# Geotekniska förhållanden m. m. kvarteret Kaminen och Anoden, Trollhättan (Fastigheten Stallbacka 4:2 och del av 4:5)

Komplettering med anledning av SGI yttrande 5.2-3707-0891, 2023-08-24

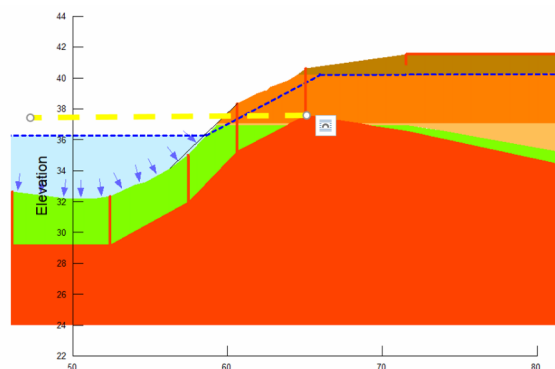
- **Geometrierna för slänten mot Stallbackakanalen behöver verifieras med inmätningar såväl över som under vattenytan. SGI (avdelning Sekretariatet för Göta älv) har batymetri i Stallbackakanalen som kan översändas vid förfrågan.**

*Batymetri har beställts och använts för de nu redovisade beräkningarna. Därutöver har en inmätt tvärsektion från Göta älv-utredningen använts som kalibrering, belägen strax söder om utredningsområdet.*

En jämförelse mellan de geotekniska undersökningspunkterna och batymetrin har gjorts med avseende på bergnivå. I Figur 5.7a visas i plan de undersökningspunkter som har använts för att etablera beräkningssektionen i den norra delen av utredningsområdet och i Figur 5.7b i sektion. I Figur 5.8 visas jämförelsen mot beräkningssektion, och då också batymetrin.

### Karakteristiska Värden Kombinerad Analys

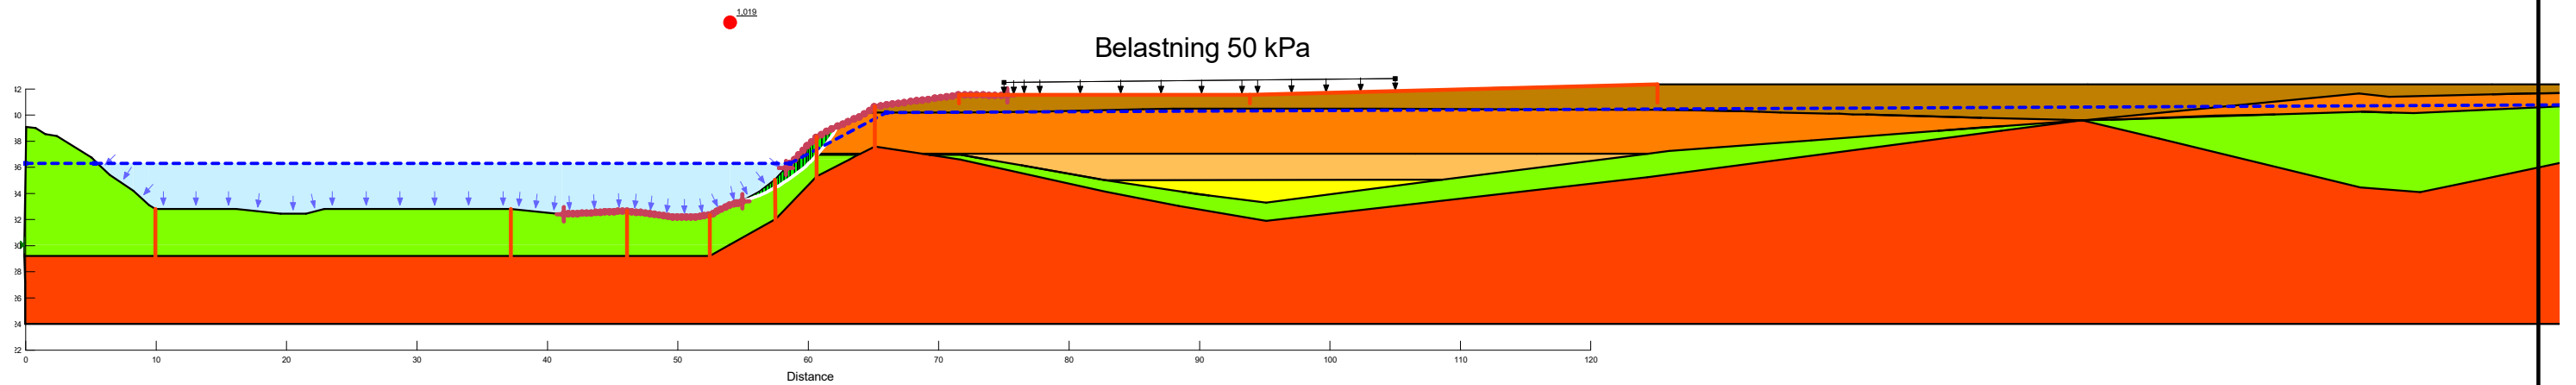
*Stabilitetsberäkningar för en beräkningssektion i den nordligaste delen av området, där kajkonstruktion inte finns, visar att tillfredsställande stabilitetsförhållanden föreligger förutom i ett beräkningsfall, Bilaga 2 och Tabell 6.4. Skredriskkartorna som ingår i Göta älvutredningen, ref. 11, kapitel 4, indikerar liten skredrisk längs hela sträckan, förutom vid en kajkonstruktion, där medel skredrisk anges.*

*I den norra delen av utredningsområdet, där det finns naturmark, uppfyller inte en av åtta utförda beräkningsfall kraven på tillfredsställande stabilitetsförhållanden. Detta bedöms kunna åtgärdas*

med hjälp av enklare stabilitetshöjande åtgärder, såsom t ex genom att justera släntgeometri och släntlutning. Utläggning av erosions-skydd är också stabilitetshöjande.

## Sammanställning härledda värden korrigerad odränerad skjuvhållfasthet

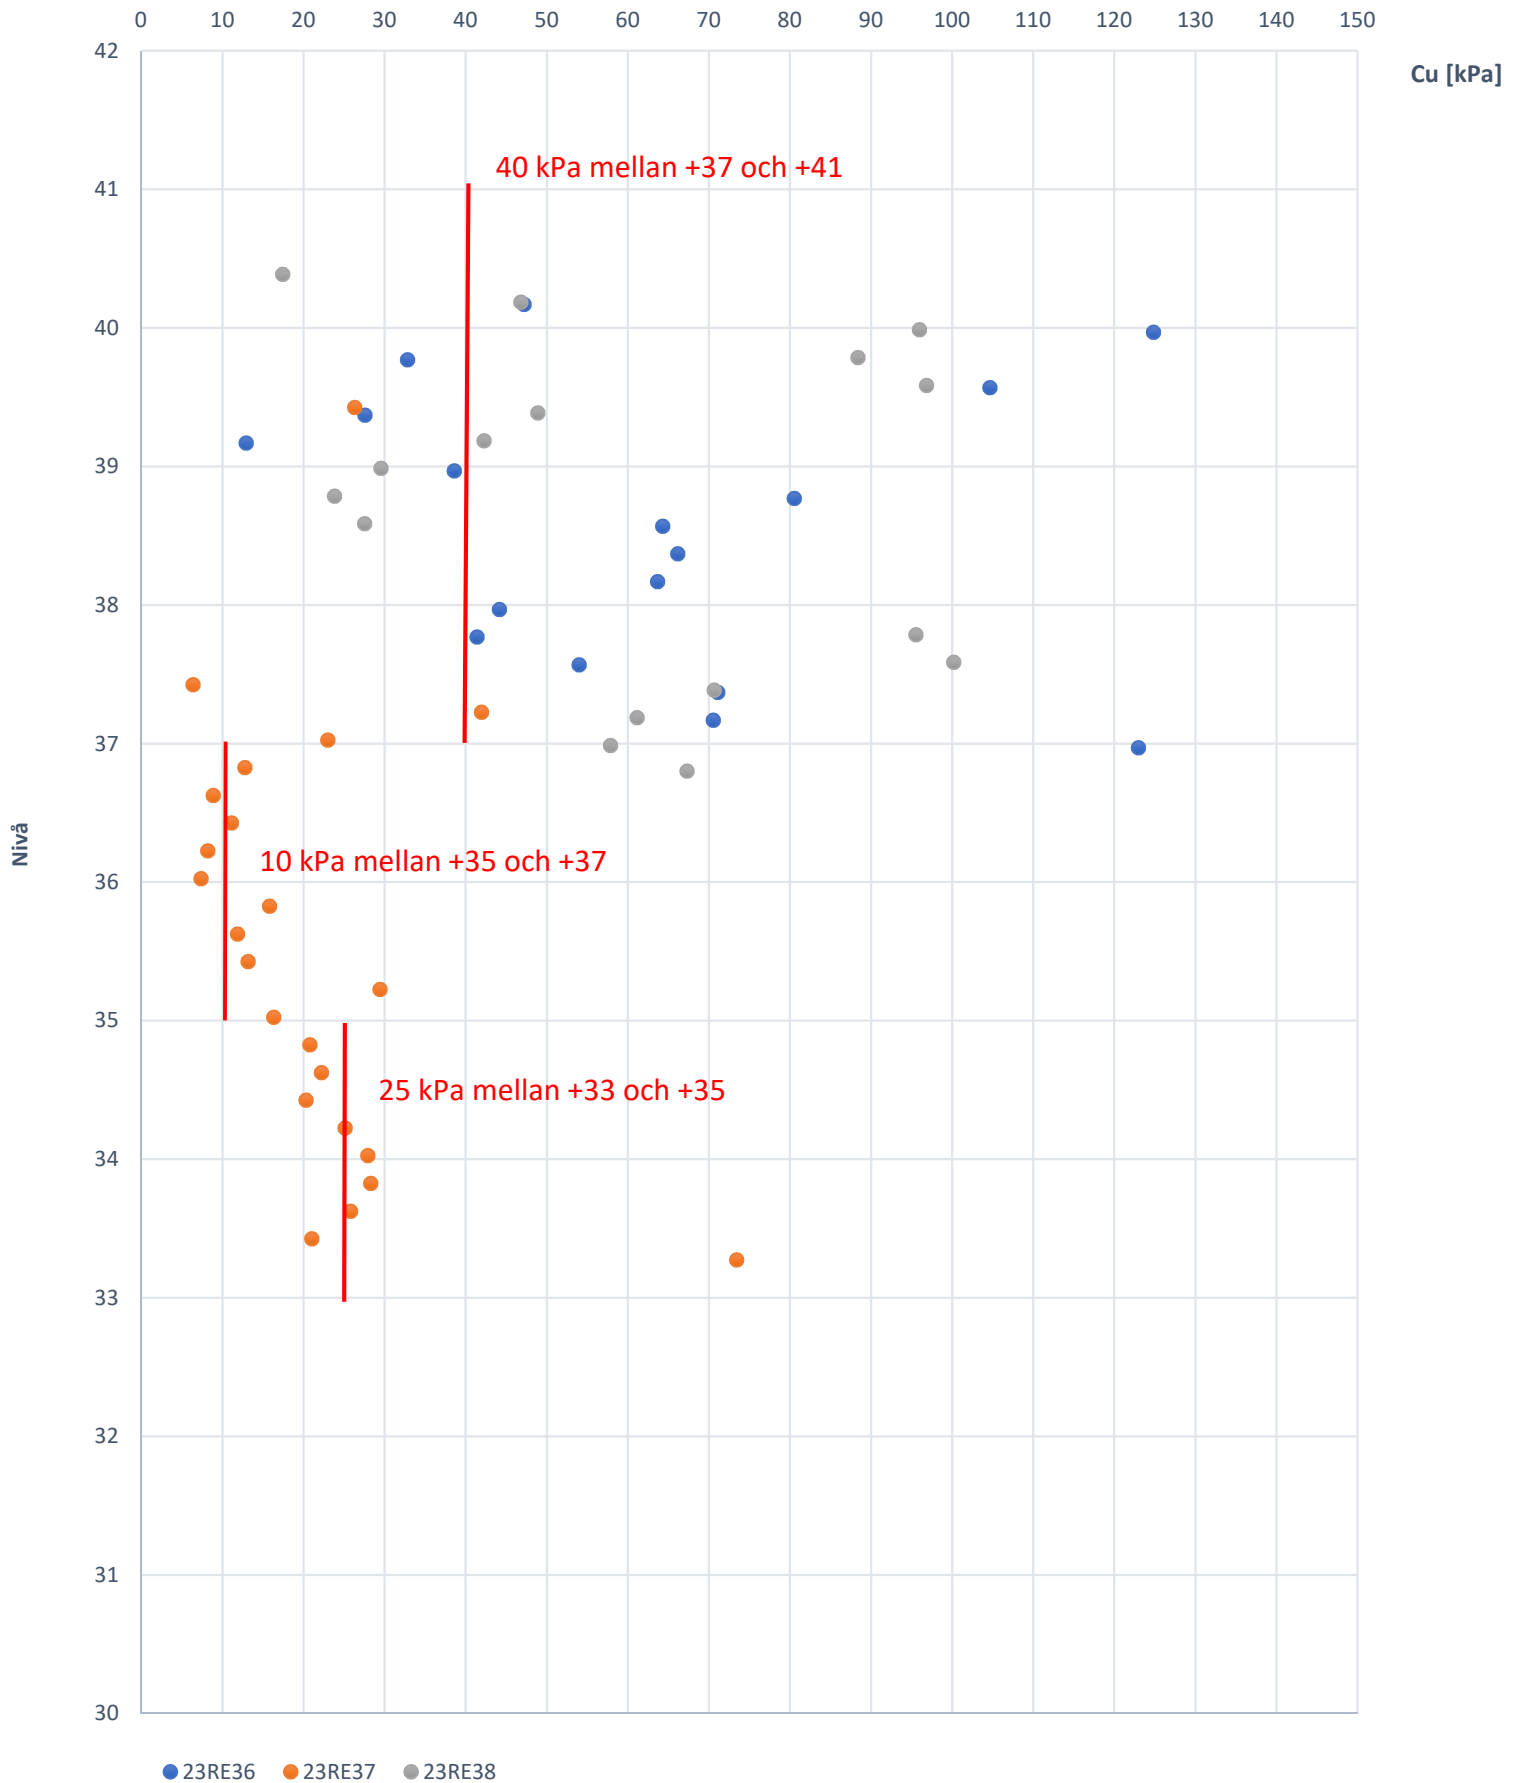
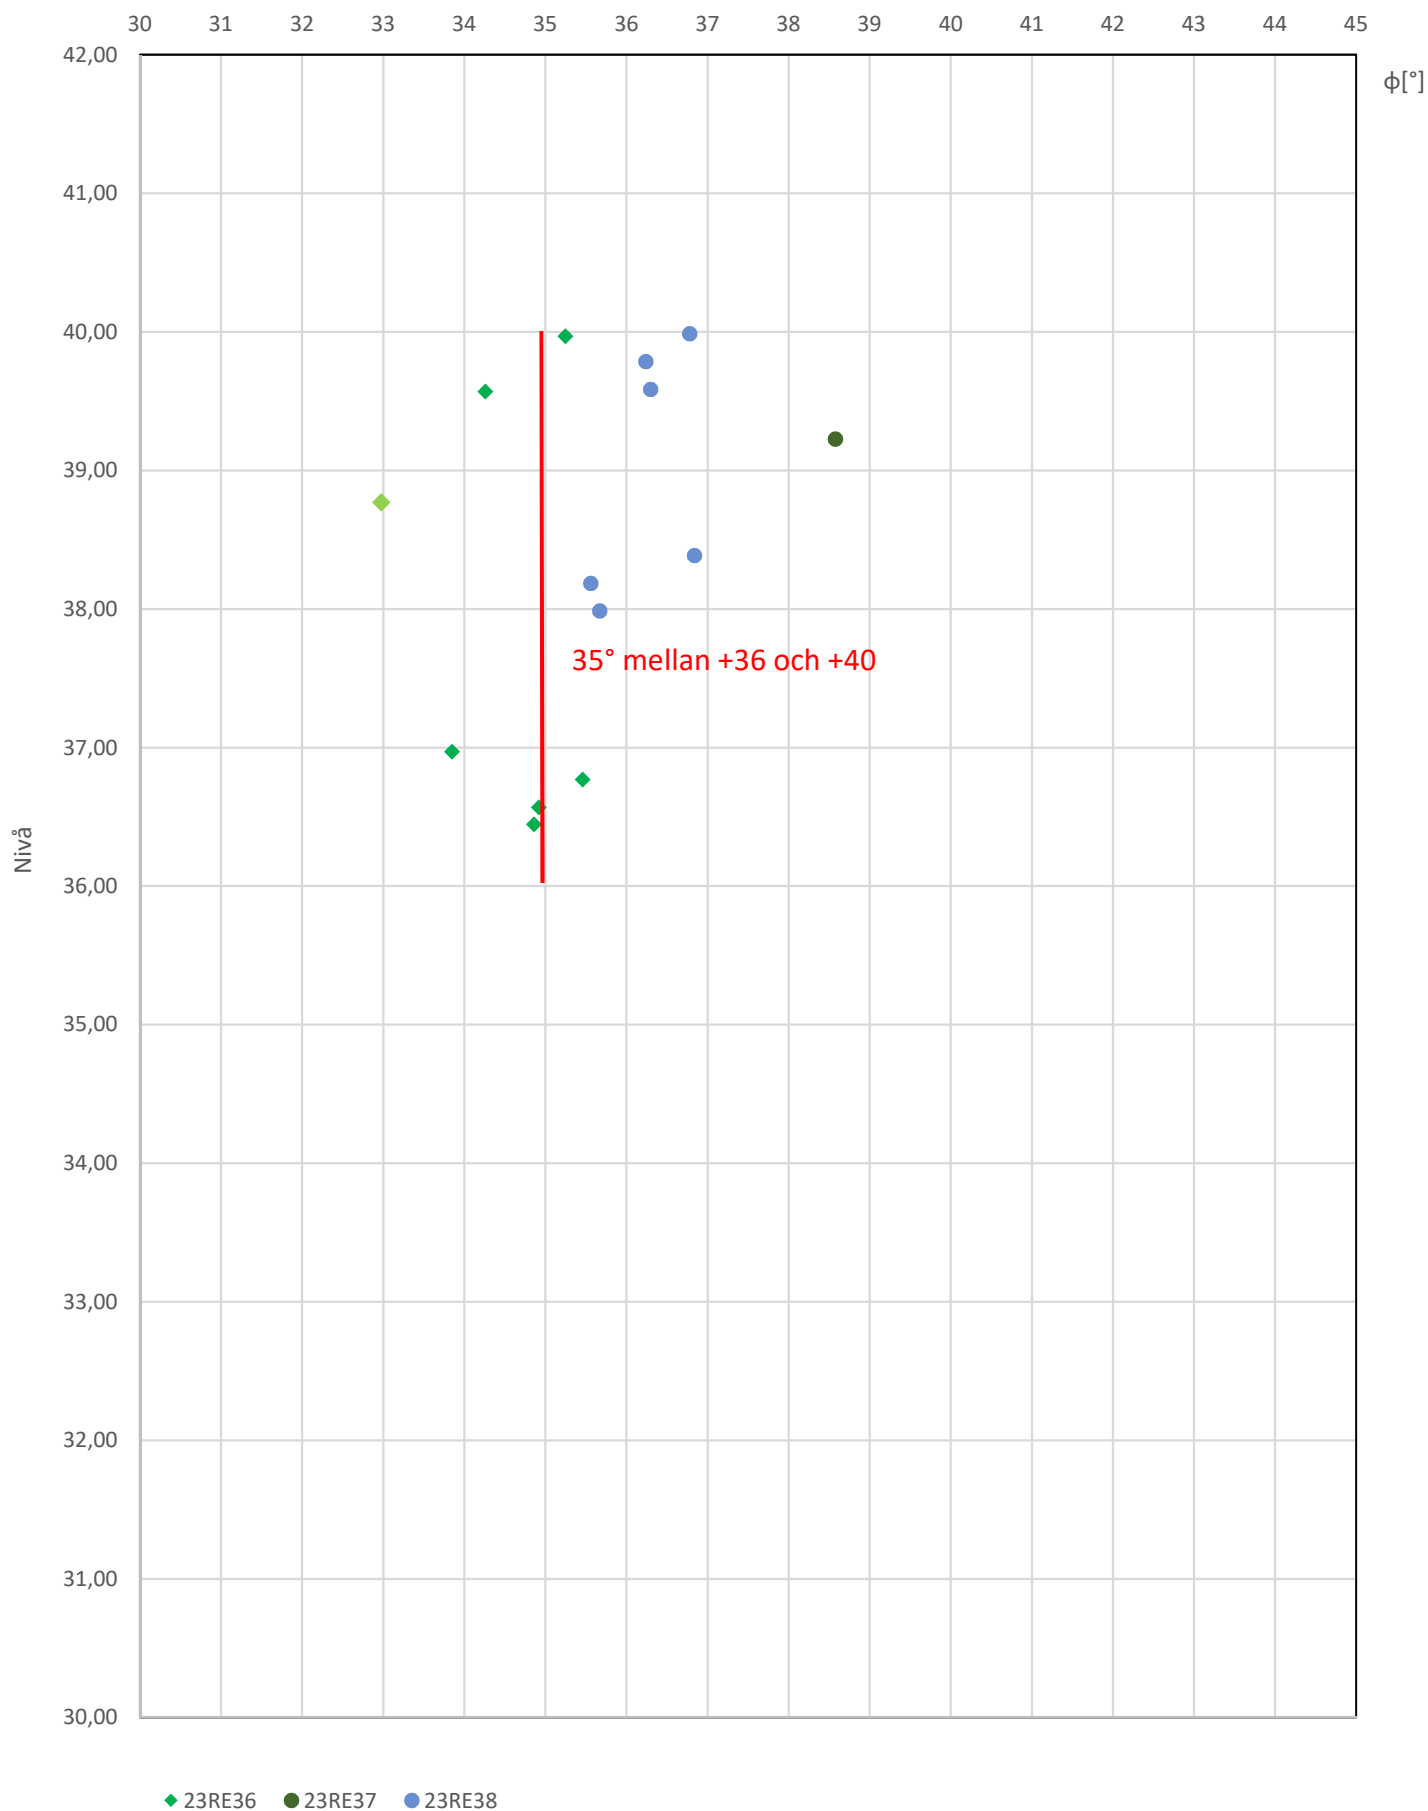
**3.2. I [2]<sup>2</sup> och [3]<sup>3</sup> saknas sammanställningar av uppmätta värden för odränerad och dränerad skjuvhållfasthet ( $c_u$  och  $\phi'$ ). SGI anser att sådan redovisning behöver finnas.**

*Redovisningen kompletteras med detta.*
